# **Fiat Scudo - Potenza insufficiente del climatizzatore | HELLA**

## **Fiat Scudo 1.6D Multijet 90**

**Data di costruzione: da 2007 a VIN 84160387**

### **Potenza insufficiente del climatizzatore**

- Versione vecchia -

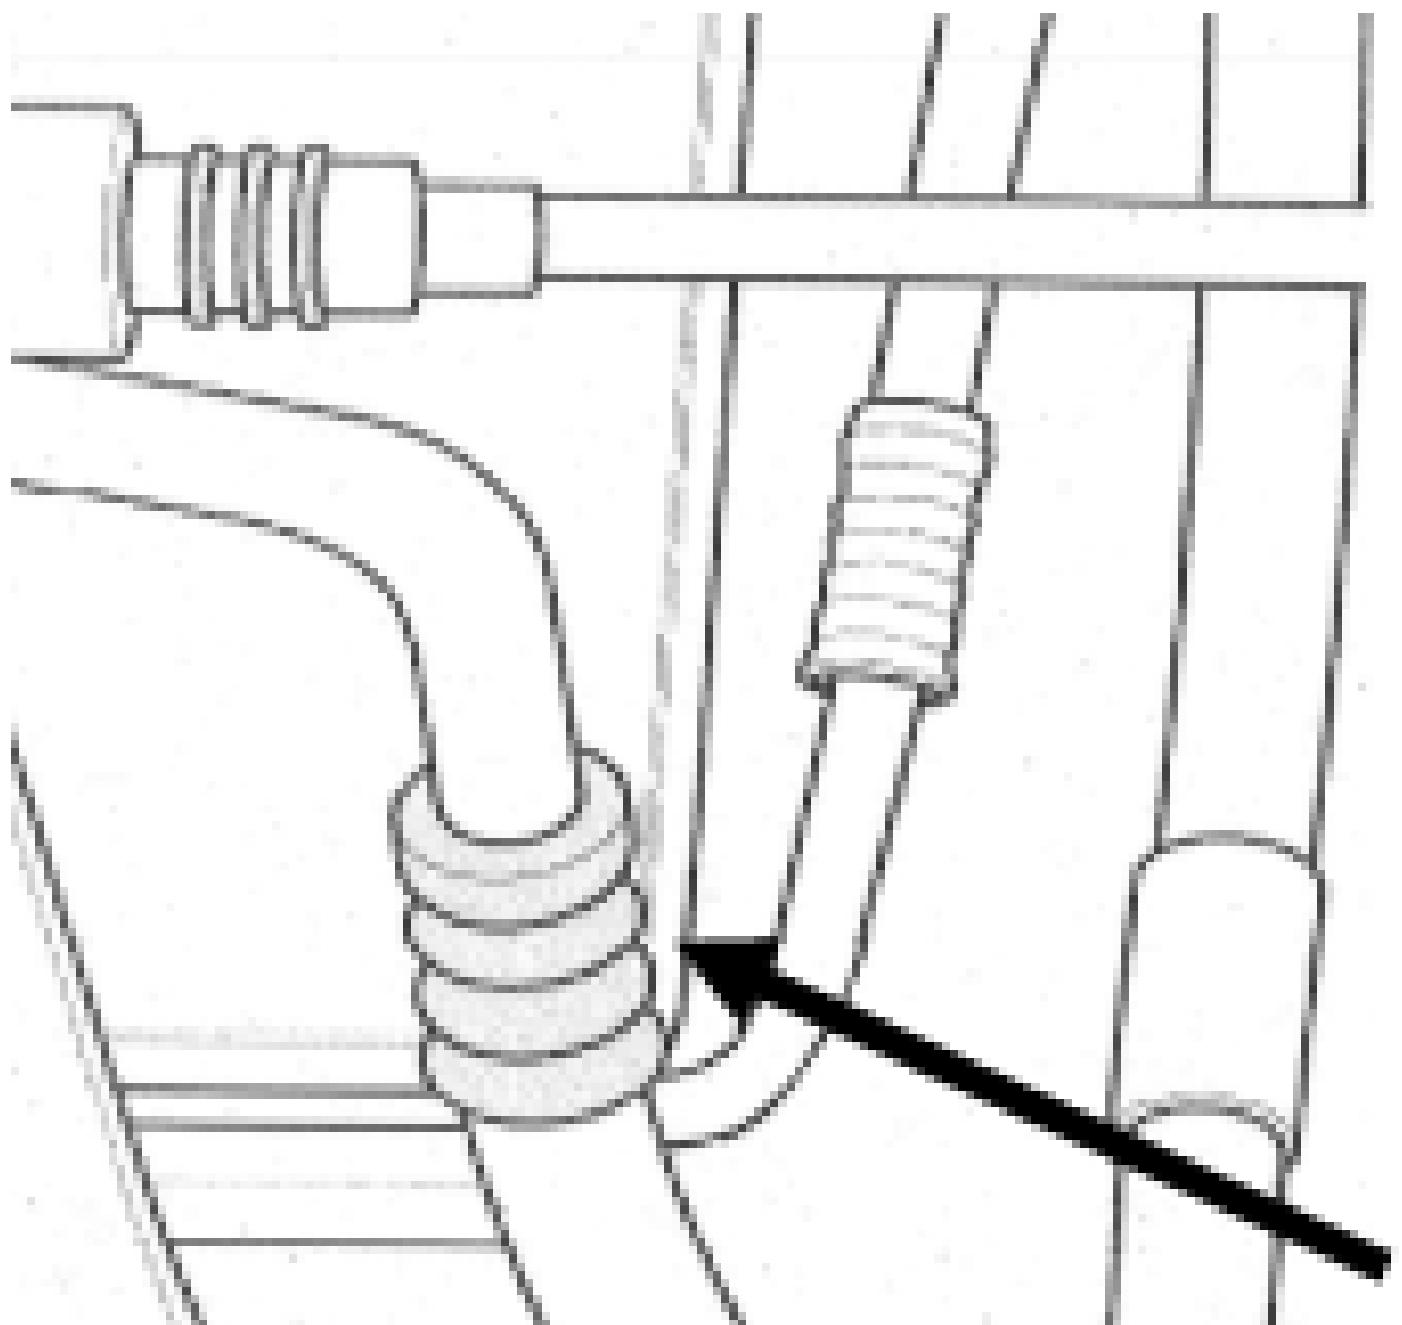
Se su questi veicoli vengono segnalate un'insufficiente potenza di raffreddamento o una perdita di refrigerante, una possibile causa è la mancanza di tenuta sul condotto del fluido frigorigeno tra condensatore e compressore.

Controllare che la versione del raccordo del condotto fluido frigorigeno sia corretta ed eventualmente sostituire il raccordo (vedere le figure).

A questo proposito il costruttore del veicolo fornisce una versione modificata: [Ricambi (ET)]

- 1 pezzo: condotto del fluido frigorifero :(ET): 140142280

- 2 pezzi: O-ring: (ET): 9645950980
